**Gemeinde Zollikofen**

**ZPP Q Steinibachgrube**

Mitwirkungsbericht

18. März 2024

Abb. Planungshinweiskarte Klima Nachtsituation, Stand 2020

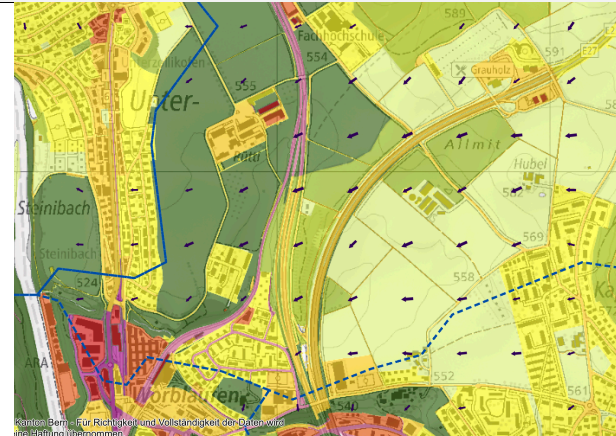
37	po-2	<p>Die Siedlung befindet sich direkt in einem eingezeichneten Luftstrom zur Kaltluftversorgung, welcher die Siedlungsdurchlüftung sicherstellen soll. Aus unserer Sicht sind entsprechende Abklärungen notwendig, um die Einhaltung der Ziele der Regionalkonferenz sicherzustellen.</p>		
38	po-3	<p>Im Zusammenhang mit der erklärten Absicht, für ein günstiges Mikroklima zu sorgen, drängt sich auch eine Überprüfung des Richtprojekts im Hinblick auf die Kaltluftversorgung und Siedlungsdurchlüftung der umliegenden Siedlungsgebiete auf. Aus den am 5.12.2023 öffentlich aufgelegten Mitwirkungsunterlagen zum Regionalen Gesamtverkehrs- und Siedlungskonzept (RGSK) 2025 der Regionalkonferenz geht nämlich</p>

hervor, dass das Areal der Steinbachgrube in einer Kaltluftschneise liegt, die laut RGSK-Strategiekarte Landschaft wegen der Klimaerwärmung wichtig ist für die Sicherstellung der Kaltluftversorgung und Siedlungsdurchlüftung. Es ist zu überprüfen, ob das Richtprojekt insbesondere durch die Ausrichtung und Grösse der Gebäude den Kaltluftstrom beeinträchtigt und das Entstehen von Hitzeinseln begünstigt. Falls dies der Fall sein sollte, ist die Gestaltung des Richtprojekts zu verbessern und die ZPP mit entsprechenden Vorgaben zu ergänzen.
